# Technický list změny (TLZ) č.:

23

Centrum podpory humanitních věd - CARLA

Odlíšné založení výtahových šachet v budovách A a B1 a změny související.

VÝŘEZ Z VÝKRESU: ÚPRAVA ZÁKLADŮ V BUDOVĚ A.1.2.2.2.06 ZL 93

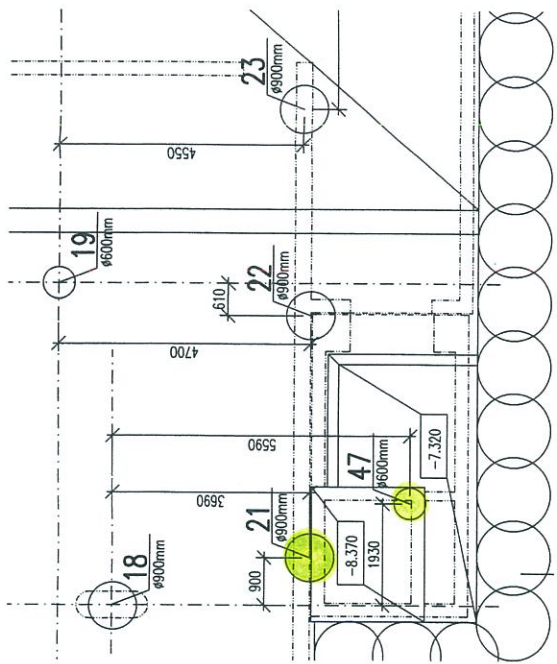
NAVŘENO DLE SKUPINY NOREM ČSN EN 12670  
 PROVÁDĚCÍ TŘÍDA 2 DLE ČSN EN 12670  
 BETON ČSN EN 206-1  
 BETON C25/30 - XA1 (CZ,F,1) - CI Ø40-Dmax 22-33  
 VÝZTUŽ B500 A

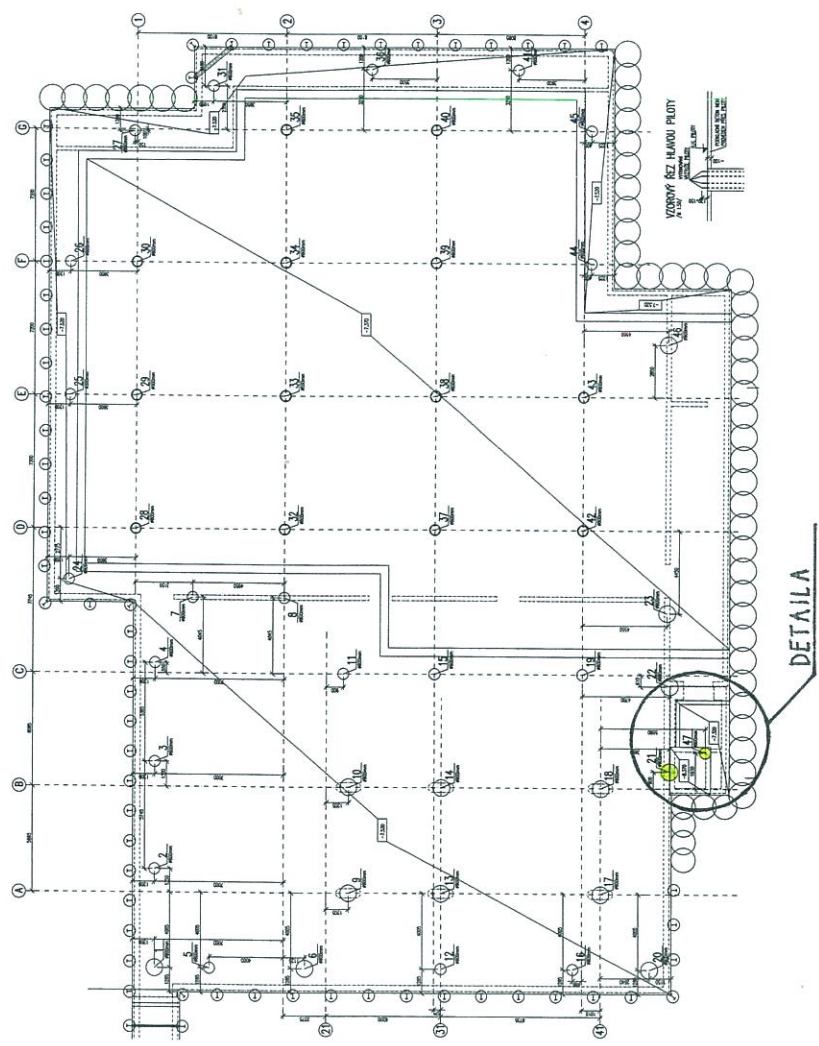
VYZNAČENÉ PILOTY Č.21 A 47 JSOU SOUČÁSTÍ ZMĚNY  
 ZALOŽENÍ VÝTAHOVÉ JACHTY V BUDOVĚ B1 Z PLOŠNÉHO  
 NA HLUBINNÉ

NAHRAZENÍ PŘEKladu  
BUDE ŘEŠENO VE ZL 20  
Z DŮVODU BUDOUCÍ REVIZE  
(PŘEKlad-SOUČÁSTÍ ŽB DESKY  
VE 2NP A 3NP)

VÝŘEZ Z VÝKRESU: PŮDORYS 3NP A.1.2.2.2.04

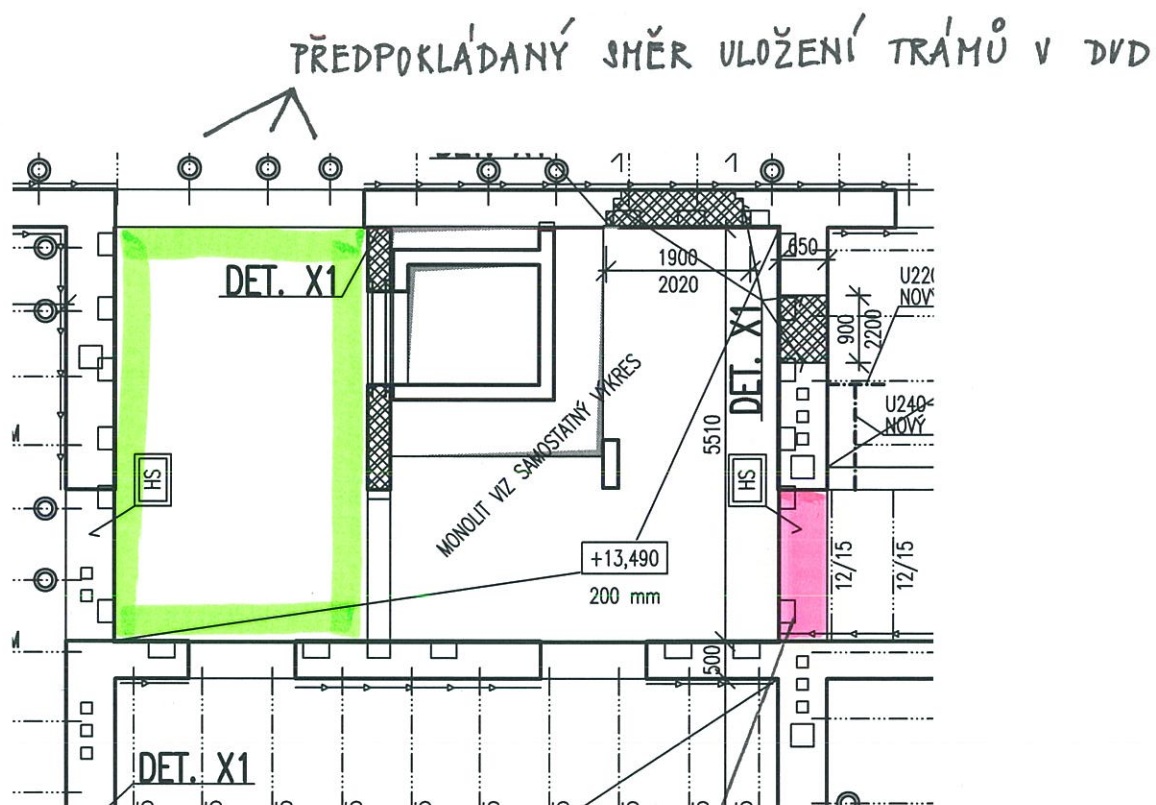
VYZNAČENÁ PLOCHA PŘED VÝTAHEM - NOVÝ ŽB MONOLITICKÝ STROP. DVD PŘEDPOKLÁDALA JINÝ ROZPON TRÁMŮ A PONECHÁNÍ TRÁMOVÉHO STROPU V TÉTO ČÁSTI. Z DŮVODU ZJIŠTĚNÉHO PODÉLNÉHO ULOŽENÍ TOTO NEBYLO MOŽNÉ. DEMONTÁŽ TRÁMŮ ŘEŠENA VE ZL 22.
